CONSEIL SCIENTIFIQUE RÉGIONAL DU PATRIMOINE NATUREL

Bordeaux, le 20 janvier 2012

Objet : Projet EDF stockage de gaz Salins des Landes

Fig.1.

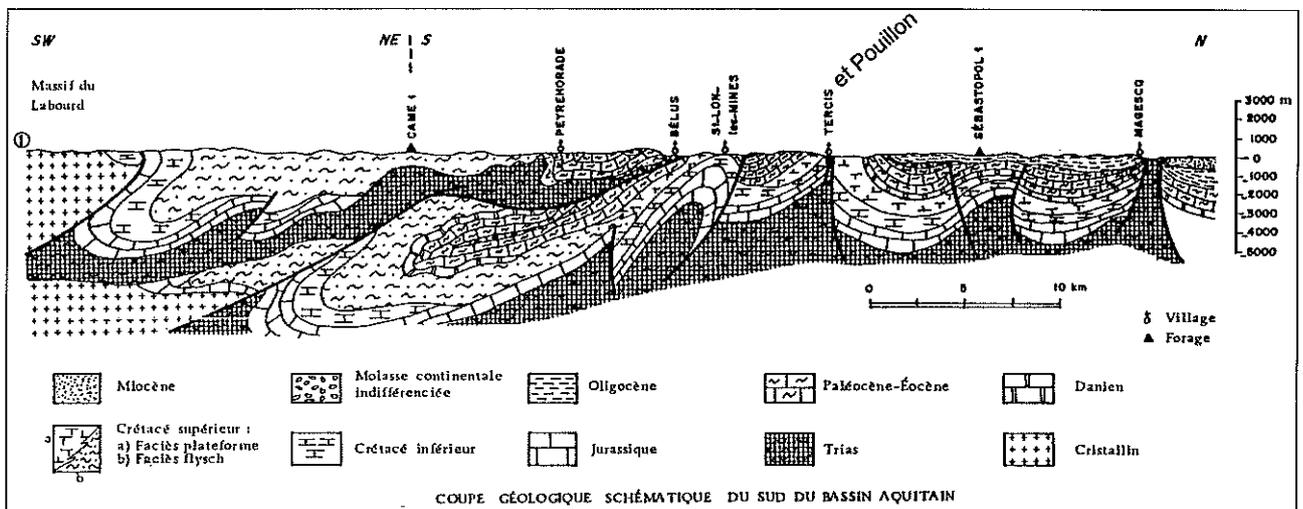
cette instabilité. Ces événements, survenus au Tertiaire, ont entraîné le déplacement vers le Nord, **sur plus de 20 km**, du front de chevauchement nord-pyrénéen, qui s'observe largement au Nord de Peyrehorade. C'est dans ce compartiment très déformé, fracturé et plissé, que s'observe la plus grande fréquence des structures tectoniques (cf. figures 1 à 3 ci-dessous) :

- * pli couché de Peyrehorade,
- * lames triasiques chevauchantes à Bélus,
- * anticlinal crétacé de St-Lon-les-Mines (prolongé à l'Ouest par la ride de Saubrigues),
- * diapir perçant de Pouillon-Bénése,
- * anticlinal crétacé (à cœur diapirique) de Tercis,
- * diapir de Dax,
- * anticlinal de Sébastopol à St-Paul-lès-Dax,
- * diapir sub-perçant de Magescq,
- * diapir triasique de Thétieu...
